改善箇所説明図

基準不適合発生箇所
運転席エアバッグ内の インフレーター
(左ハンドル車で図示)

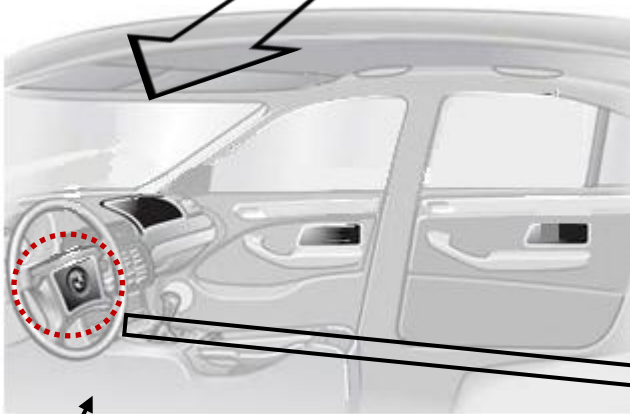
基準不適合の内容

運転席用のエアバッグのインフレーター (膨張装置) において、ガス発生剤の吸湿防止が不適切であった場合、高い湿度の環境下で大きな温度変化を繰り返すと、ガス発生剤が劣化することがある。そのため、エアバッグ展開時にインフレーター容器が破損するおそれがある。

改善の内容

運転席用エアバッグユニットを対策品と交換する。

なお、対策品の準備に時間を要することから、まずは全ての使用者に対しダイレクトメールにより連絡し、対策品が準備できた段階で再度連絡し、交換作業を行う。

識別：右フロントドア ロアヒンジ取り付けボルトの頭部に白ペイントを塗布する。
